改善箇所説明図

代表型式：カトウKA5153

アクセルリターン Springs

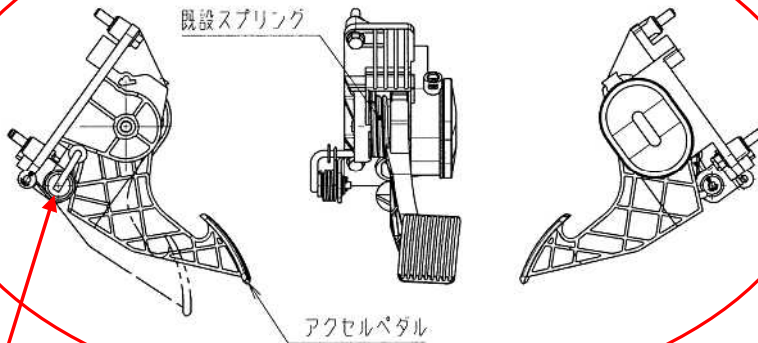
基準不適合発生箇所

クレーン用台車の加速装置において、アクセルリターン Springs が1つしか装備されていないため、道路運送車両の保安基準に適合していない。

改善の内容 全車両アクセルリターン Springs を追加する。

識別：追加するアクセルリターン Springs の有無にて容易に識別が可能のため、特別な識別は行わない。
